AVIS RELATIF A LA PROTECTION CONTRE LES EVENTUELS EFFETS NOCIFS ET NUISANCES PROVOQUES PAR LES RAYONNEMENTS NON IONISANTS GENERES PAR DES ANTENNES EMETTRICES STATIONNAIRES

Commune : BRAINE-LE-COMTE - Exploitant : ORANGE

Rapport n° 1499 / 2023

Adresse	**Rue du Tunnel** **7090 BRAINE-LE-COMTE (Braine-le-Comte)**
Coordonnées Lambert belge 72	**134464E 144861N**
Type d'implantation	**Pylône**
Exploitant	**ORANGE**
Réf. du site de l'exploitant	**313C1-5/30872C1-5/40872C1-5/50872C1-5**

Figure 1 : Vue en plan des lieux de séjour et des points de contrôle

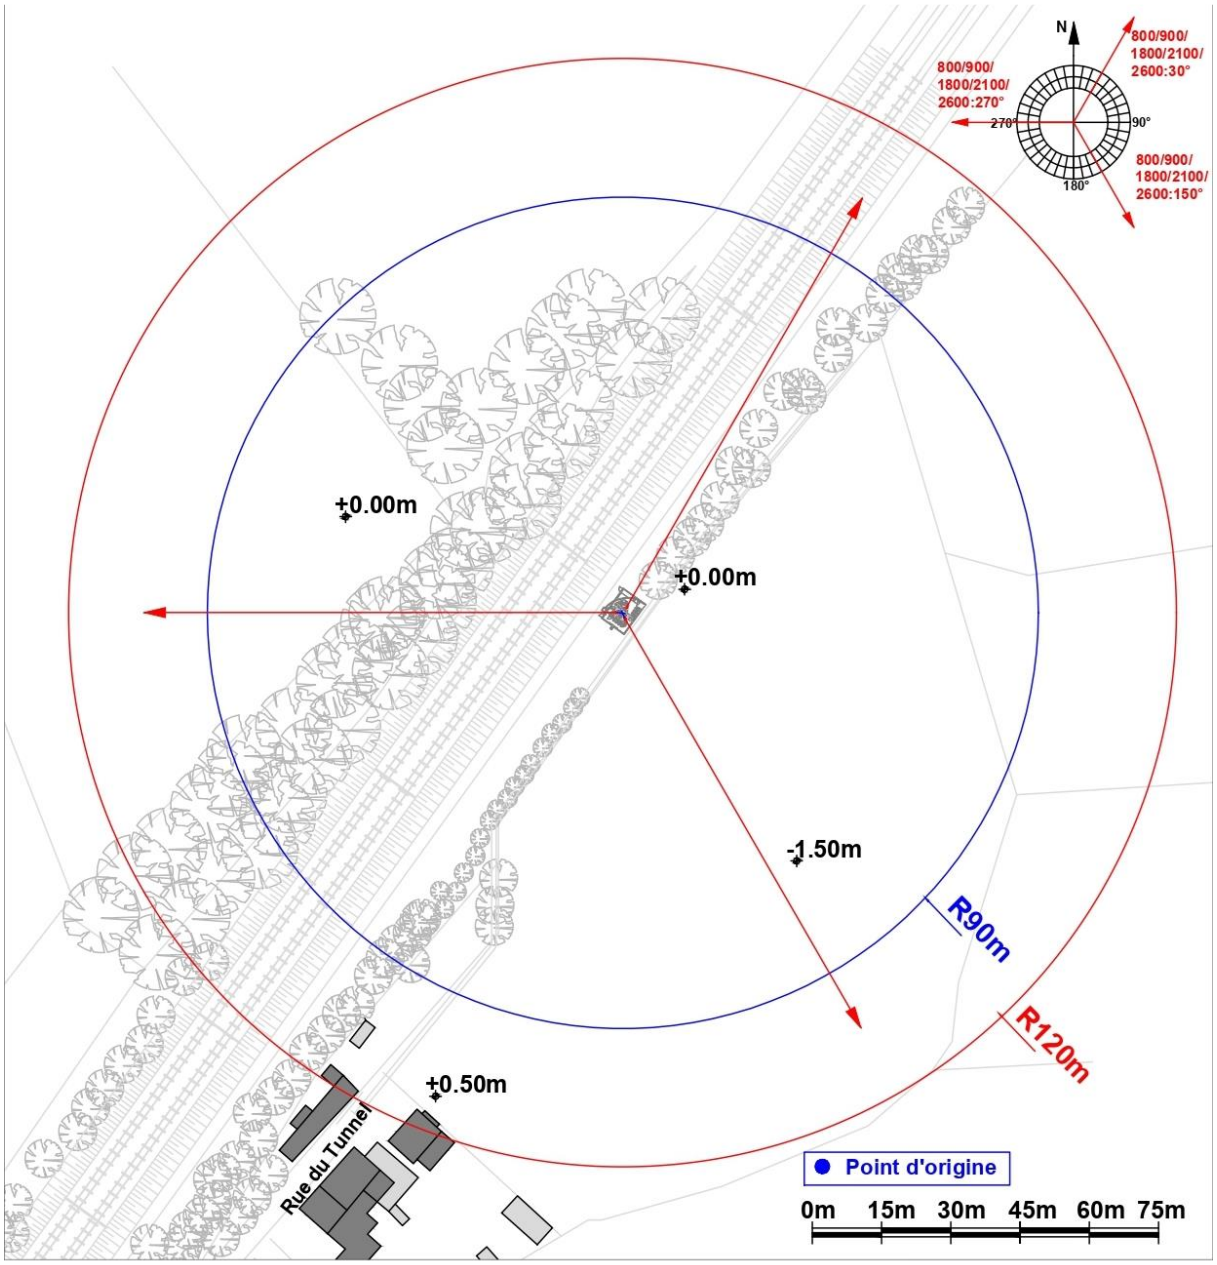
En ce qui concerne les antennes de l'installation mentionnées dans le tableau 1, la distance maximale à laquelle la limite pourrait être atteinte, à l'extérieur, est égale à 81,9 m. S'il n'y a pas de LS à une distance inférieure, les antennes respectent forcément la limite d'immission.

Dans le cas des LS situés à l'intérieur des bâtiments, une atténuation d'obstacle est prise en compte et il en résulte que la distance maximale à laquelle la limite pourrait être atteinte se réduit à 58,0 m.

Les résultats de l'évaluation décrite au paragraphe 4 indiquent que les antennes émettrices stationnaires de l'installation faisant l'objet du présent avis ne produisent pas, dans un lieu de séjour, un rayonnement électromagnétique maximum supérieur aux limites fixées à l'article 4 du décret.

En conclusion, les antennes émettrices stationnaires faisant partie de l'installation référencée dans le paragraphe 2 et dont les caractéristiques techniques sont résumées dans le tableau 1 **respectent les limites d'immission** fixées à l'article 4 du décret du 8 décembre 2022 (M.B. du 16.12.2022) modifiant le décret du 3 avril 2009 relatif à la protection contre les éventuels effets nocifs et nuisances provoqués par les rayonnements non ionisants générés par des antennes émettrices stationnaires.
